Verzoek tot afwijking leggerdiepte Open Havenfront

Datum 16 juli 2014
Projectnummer 25240
Documentnummer 187804
Behandeld door R. van Diepen, I.C. Calvelage
Doorkiesnummer 020 251 1362
E-mail rdiepen@iba.amsterdam.nl
Onderwerp Onderbouwing verzoek tot wijziging leggerdiepte in Open Havenfront bij Centraal Station

Figuur 3: Schets doorsnede situatie fietskelder Prins Hendrikkade (niet op schaal).

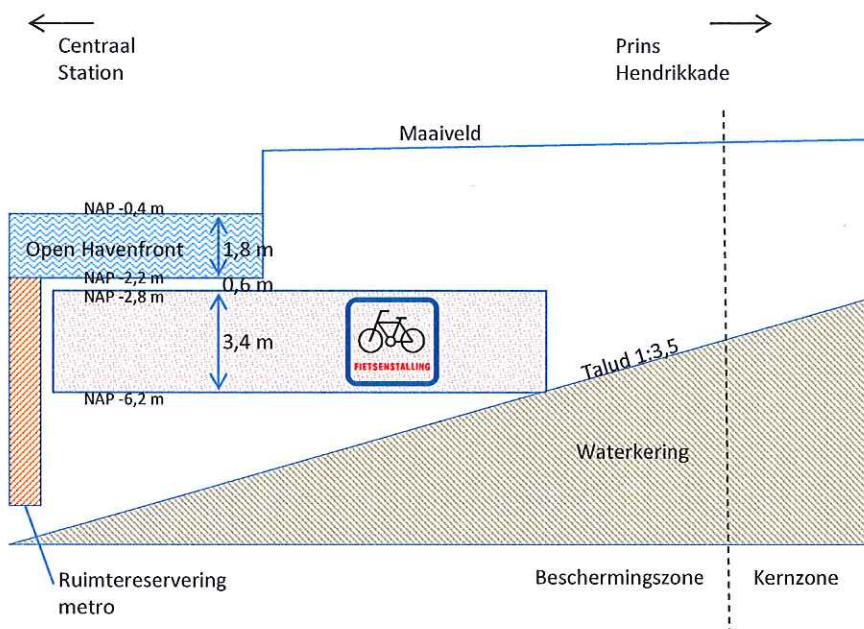
In het eerste schetsontwerp voor de stalling in de haalbaarheidsstudie was een waterdiepte boven de fietsenstalling opgenomen van 1,50 meter plus een marge van 0,40 meter. Het dak van de fietsenstalling bevond zich dus op NAP - 2,3 meter. Uit ambtelijk overleg met Waternet is gebleken dat deze diepte niet voldoet aan de nautische eisen en de eisen uit de keur. Het projectteam heeft daarom in overleg met medewerkers van Waternet onderzocht of de waterdiepte boven de stalling kon worden vergroot.

- Betonnen uitvullaag op het constructieve dak van 0,1 meter (ter bescherming constructie dak en voorkomen van schade daaraan).
- Constructiedikte dak van 0,7 meter gereduceerd naar 0,6 meter
- Inwendige hoogte van 3,0 meter gereduceerd naar 2,8 meter

VOORSTEL WATERDIEPTE BOVEN FIETSENSTALLING
OPEN HAVENFRONT

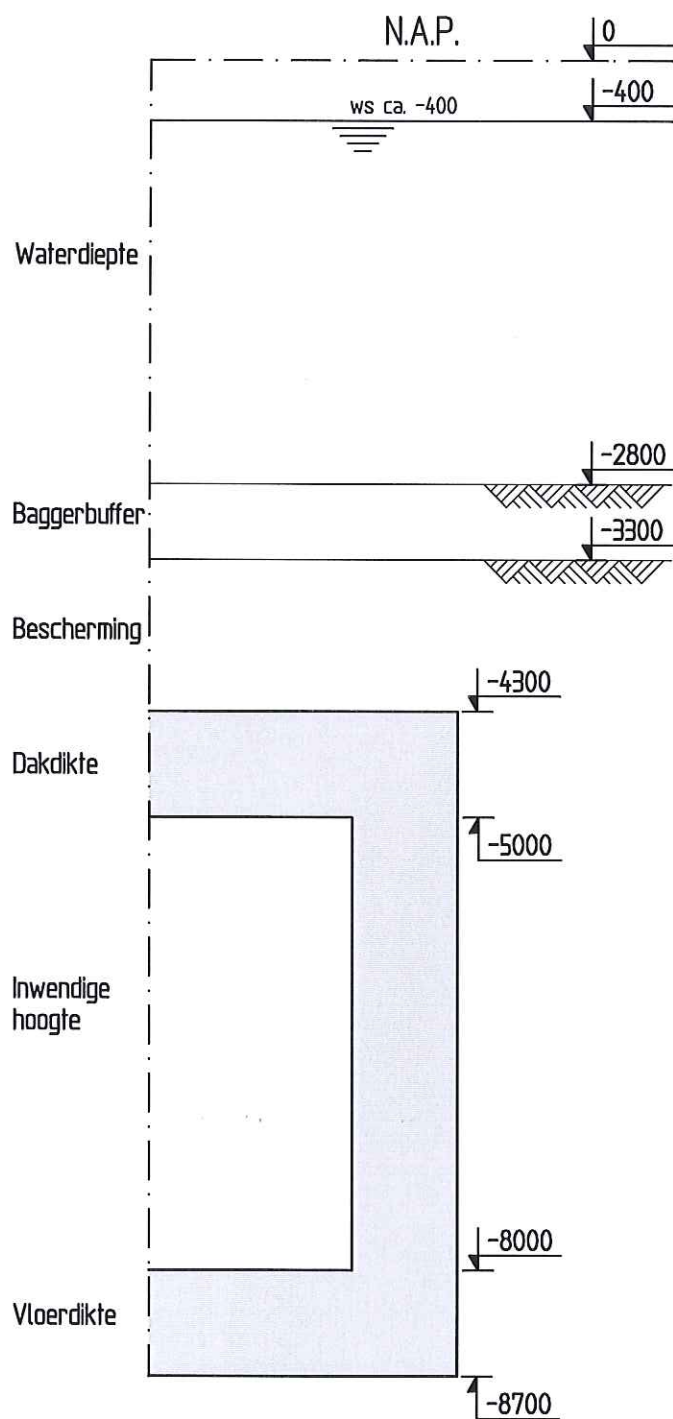
We achten een verhoging van de leggerdiepte naar NAP -2,40 meter voldoende om de bouw mogelijk te maken. De noodzaak voor een verdere verhoging naar NAP -2,20 meter ontbreekt naar onze mening en is beheersmatig ongewenst. Nadat de vergunning onherroepelijk is geworden zal de gewijzigde beheerssituatie vastgelegd worden via een legger(wijzigings)procedure.

Daarom verzoekt Gemeente Amsterdam aan Waternet/AGV om ter plaatse van de fietsenstalling onder het Open Havenfront af te wijken van de leggerdiepte van NAP -2,8 m zoals opgenomen in de legger van Waternet/AGV. In plaats daarvan stellen wij u voor om de leggerdiepte vast te stellen op NAP -2,2 m, zodat met inachtneming van de onderhoudsdiepte (0,5 m) en een veiligheidszone van 0,1 m de bovenkant van de fietsenkelder op NAP -2,8 m kan worden uitgevoerd en de realisatie van de fietsenkelder haalbaar is.

Het Dagelijks bestuur van AGV heeft besloten Waternet te mandateren om de fietsenstalling op de door u gewenste diepte (bovenkant op NAP -2,80 meter) te vergunnen. Deze vergunning kunt u te zijner tijd aanvragen na uitwerking van het ontwerp. Mogelijk dient u ook een vergunning aan de vragen voor andere vergunning plichtige activiteiten zoals bouwen nabij de primaire waterkering. Voor wat betreft het bouwen onder het water dient u rekening te houden met een uitgebreide vergunningprocedure van een half jaar. Deze termijn hanteren wij om belanghebbenden de gelegenheid te geven in te spreken op de vergunning en de wijziging van de legger die daaruit volgt.
